補足－4 【火災防護設備用ハロンボンベ及び二酸化炭素ボンベの  
設置場所，個数等の変更】

## 火災防護設備用ハロンボンベ及び二酸化炭素ボンベ の設置場所，個数等の変更

- 本設計及び工事計画変更認可申請（以下「今回工認」という。）においては，2018年SA本体工認において認可された火災防護設備の消火設備のうち，容器（ハロンポンベ及び二酸化炭素ポンベ）及び主配管について，（1）格納容器圧力逃がし装置（以下「FV」という。）の兼用化，（2）消火設備設置場所の詳細調査結果を反映し，仕様を変更するとともに関連する添付書類を変更する。
- 表1に容器（ハロンポンベ及び二酸化炭素ポンベ）及び主配管の仕様の変更事項（要目表項目），表2に容器（ハロンポンベ及び二酸化炭素ポンベ）の変更内容及び変更理由，表3に主配管の変更内容及び変更理由，表4に今回の設計及び工事計画変更認可申請に伴い変更する添付書類，表5に今回工認で変更する耐震計算書等の整理（変更の有無と理由）を示す。

補足－5【原子炉補機冷却系熱交換器及び原子炉冷却材浄化系  
非再生熱交換器の要目表における伝熱面積の変更】

図3 ケーブル処理室用配管系統の変更前後

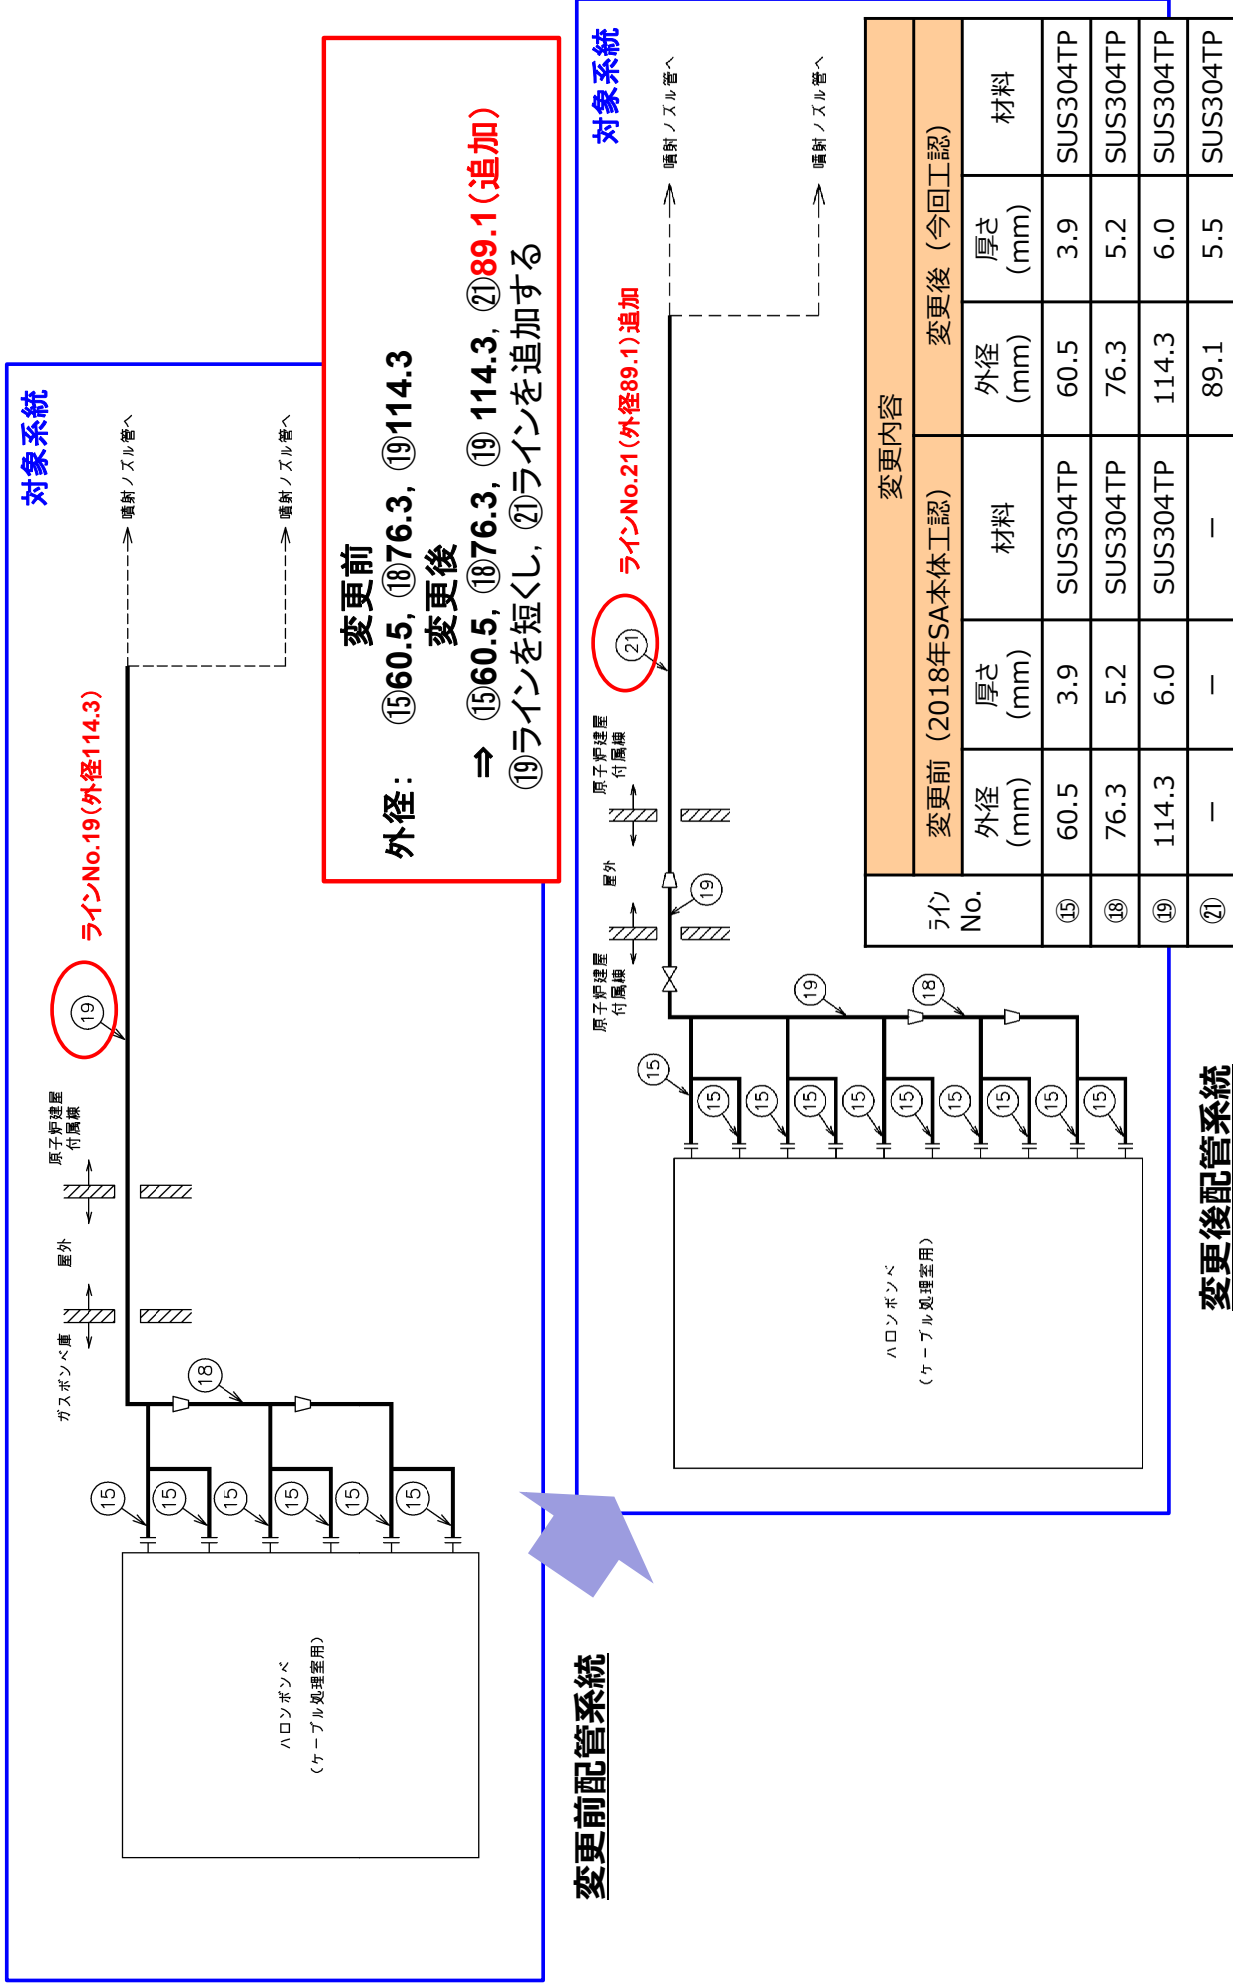
ボンベ種別	対象	変更内容						変更理由			
		項目	変更前 (2018年SA本体工認)		変更後 (今回工認)						
ハロン	ケーブル処理室用	配管仕様	外径 (mm)	60.5	3.9*1	SUS304TP	外径 (mm)	60.5	3.9*1	SUS304TP	◆ハロンボンベ (容器) の設置場所 (設置床) 変更による配管経路の延長 (配管体積増加) に伴い, 消火能力を満足させるため, 配管仕様 (外径, 厚さ, 材料) を変更する。【図3参照】，【別紙 第2表, 第1図参照】
			厚さ (mm)	76.3	5.2*1	SUS304TP	厚さ (mm)	76.3	5.2*1	SUS304TP	
			外径 (mm)	114.3	6.0*1	SUS304TP	外径 (mm)	114.3	6.0*1	SUS304TP	
			厚さ (mm)	—	—	—	厚さ (mm)	89.1	5.5*1	SUS304TP	
			外径 (mm)	—	—	—	外径 (mm)	—	—	—	
二酸化炭素	高圧炉心スプレイ系 ディーゼル発電機室用	配管仕様	外径 (mm)	60.5	5.5*1	SUS304TP	外径 (mm)	60.5	5.5*1	SUS304TP	◆二酸化炭素ボンベ (容器) の設置場所 (設置床) 変更による配管経路の延長 (配管体積増加) に伴い, 消火能力を満足させるため, 配管仕様 (外径, 厚さ, 材料) を変更する。【図4参照】，【別紙 第2表, 第1図参照】
			厚さ (mm)	76.3	7.0*1	SUS304TP	厚さ (mm)	76.3	7.0*1	SUS304TP	
			外径 (mm)	89.1	7.6*1	SUS304TP	外径 (mm)	89.1	7.6*1	SUS304TP	
			厚さ (mm)	114.3	8.6*1	SUS304TP	厚さ (mm)	114.3	8.6*1	SUS304TP	
			外径 (mm)	48.6	5.1*1	SUS304TP	外径 (mm)	—	—	—	
厚さ (mm)	34.0	4.5*1	SUS304TP	厚さ (mm)	34.0	4.5*1	SUS304TP

図4 高圧炉心スプレイ系ディゼール発電機室用配管系統の変更前後

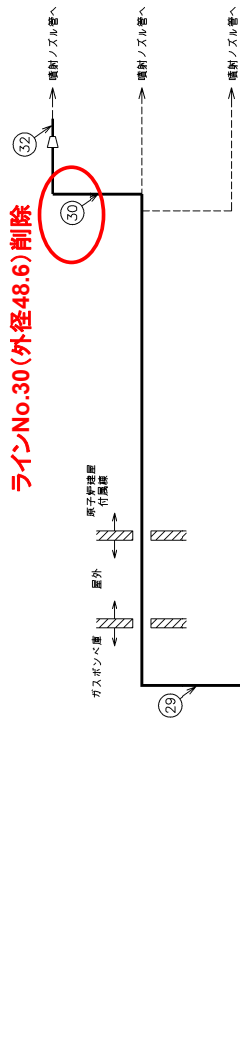
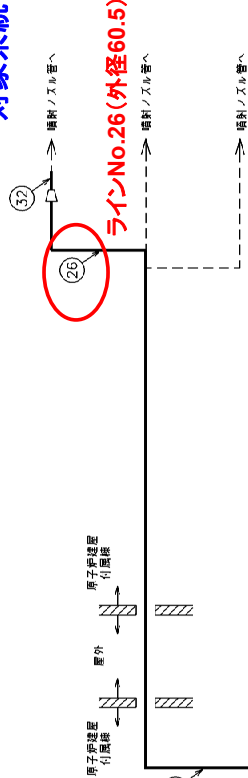
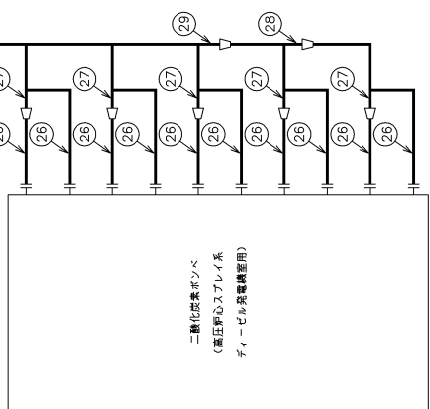
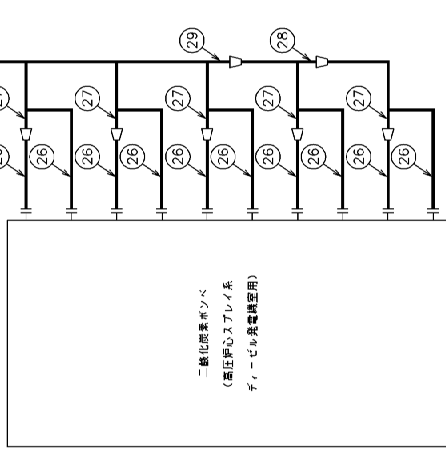
ラインNo.30(外径48.6)削除

㉔30のラインをやめ、㉔26のラインサイズとする

ライン No.	変更前 (2018年SA本體工認)			変更後 (今回工認)		
	外径 (mm)	厚さ (mm)	材料	外径 (mm)	厚さ (mm)	材料
㉔26	60.5	5.5	SUS304TP	60.5	5.5	SUS304TP
㉔27	76.3	7.0	SUS304TP	76.3	7.0	SUS304TP
㉔28	89.1	7.6	SUS304TP	89.1	7.6	SUS304TP
㉔29	114.3	8.6	SUS304TP	114.3	8.6	SUS304TP
㉔30	48.6	5.1	SUS304TP	—	—	—
㉔32	34.0	4.5	SUS304TP	34.0	4.5	SUS304TP

図1 RCW熱交換器の伝熱面積（公称値）の設定方法

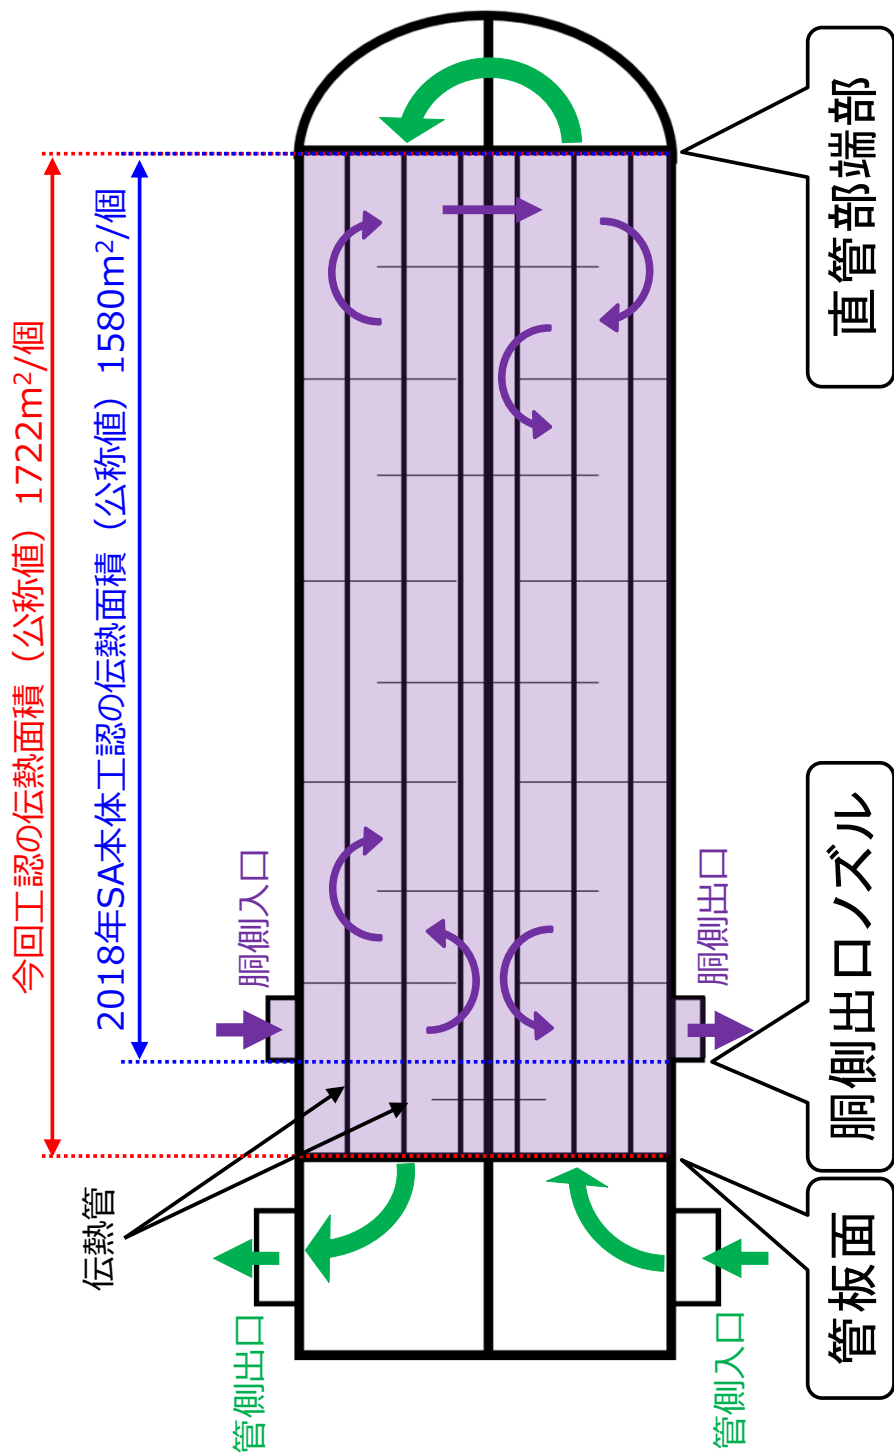
- ◆ 2018年SA本体工認では、建設時工認を踏襲して、保守的に胴側出口ノズルの位置から直管部端部までの伝熱管面積を伝熱面積（公称値）としていた。
- ◆ 今回工認では、他プラント及び2018年SA本体工認時の残留熱除去系熱交換器の伝熱面積（公称値）の算出方法に合わせて、伝熱管接液部の全表面積を伝熱面積（公称値）とする。熱交換器の胴側管板面と出口ノズル間においても流れが生じており伝熱性能は同等であることから、伝熱面積として期待できる。

図2 CUW非再生熱交換器の伝熱面積（公称値）の設定方法

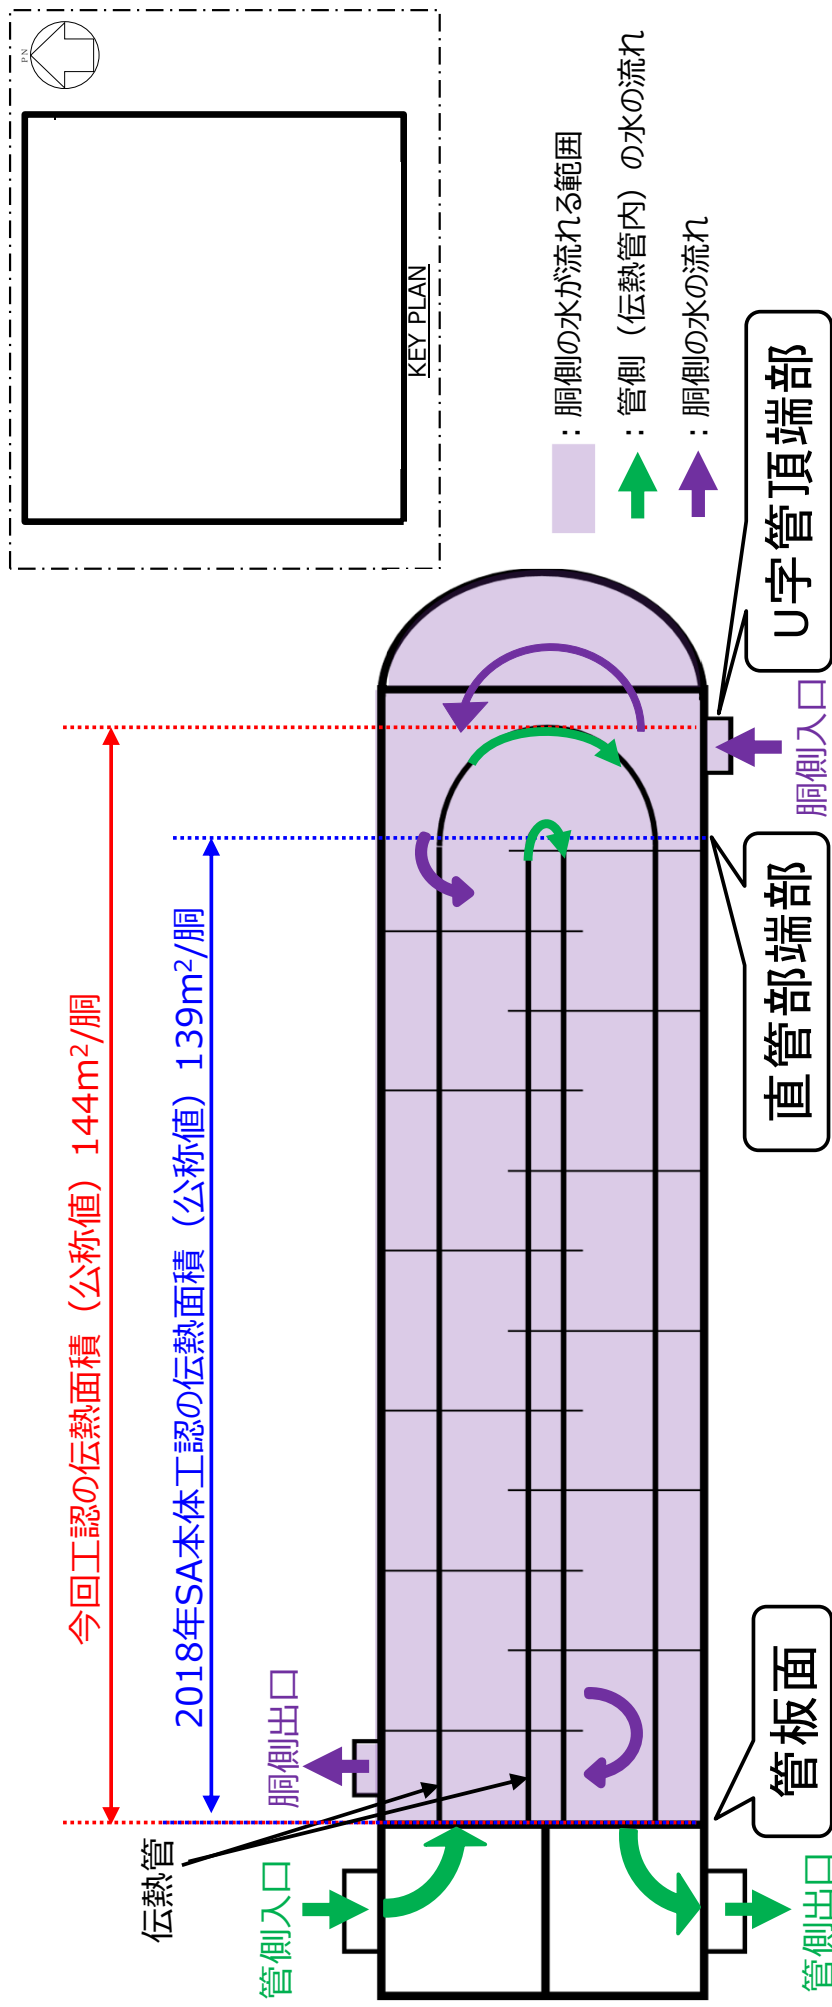
- ◆ 2018年SA本社工認では、建設時工認を踏襲して、保守的に**管板面の位置から直管部端部（U字管除く。）**までの**伝熱管表面積**を伝熱面積（公称値）としていた。
- ◆ 今回工認では、他プラント及び2018年SA本社工認時の残留熱除去系熱交換器の伝熱面積（公称値）の算出方法に合わせて、**伝熱管接液部の全表面積**を伝熱面積（公称値）とする。U字管部においても流れが生じており直管部とU字管部の伝熱性能は同等であることから、伝熱面積として期待できる。
